#### **Odvolání proti územnímu rozhodnutí pro umístění stavby „I/73 Bořitov – Svitávka“**

Dne 5. 6. 2025 byla na úřední desce Jihomoravského kraje pod č. j. JMK 82783/2025 zveřejněna veřejná vyhláška datovaná dne 2. 6. 2025 s územním rozhodnutím pro záměr nazvaný "I/73 Bořitov - Svitávka" (dále také jen „veřejná vyhláška“ nebo „územní rozhodnutí“).

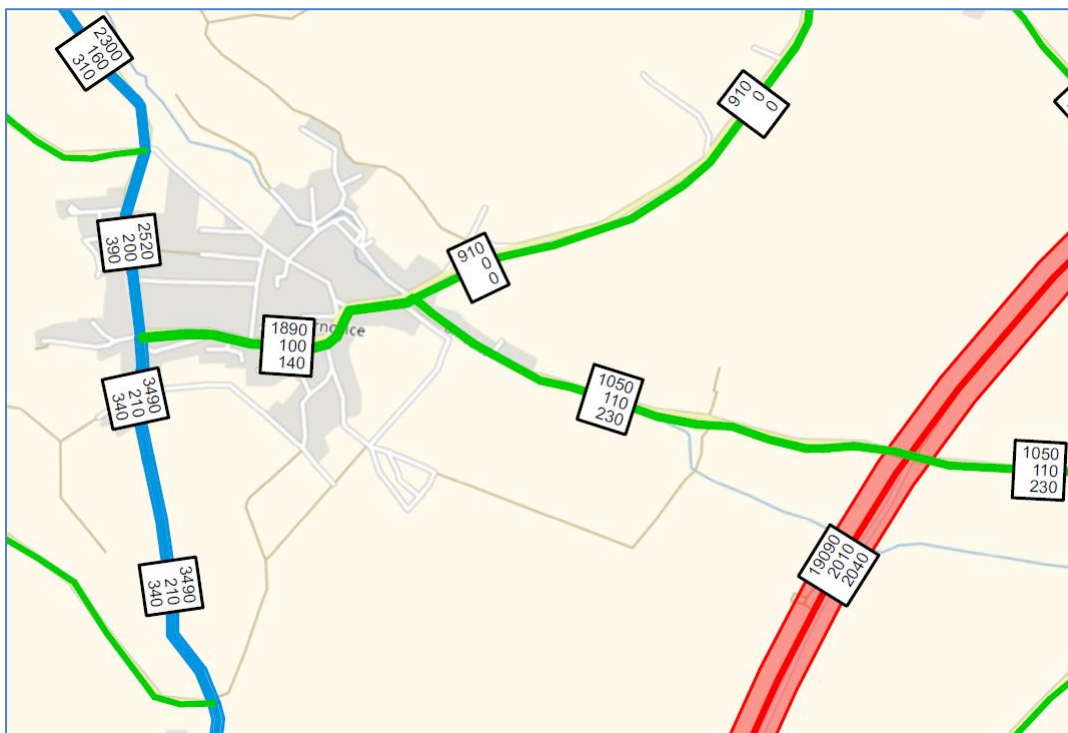
62. Rozptylová studie **neobsahuje** celkové / kumulativní znečištění ovzduší. **Pouze** hodnoty celkového / **kumulativního** znečištění ovzduší mohou být porovnávány s veřejnoprávními (hygienickými) limity.

**Stavební úřad námitku nevypořádal správně:** Grafické přílohy obsahují pouze tzv. příspěvky a ne celkové (kumulativní) znečištění.

Projektová dokumentace 06/2022 – výkres C-3-1_KOORD_SIT – CAST 1	ZÚR JMK (platné k 06/2022 – 01/2023)

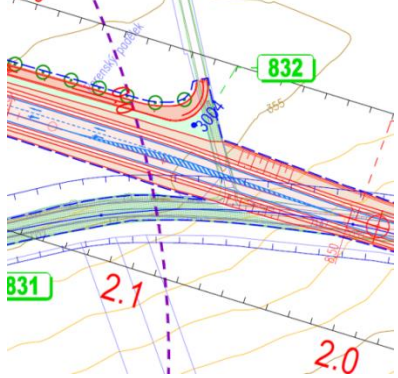
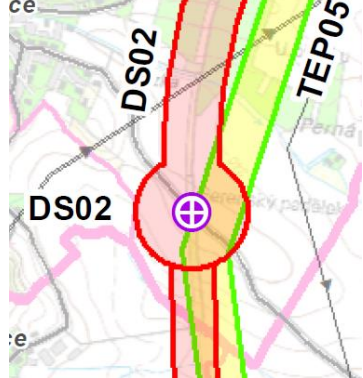
Vadou také je, že na výkrese není vymezen zpřesněný koridor dle ÚP Lysice.
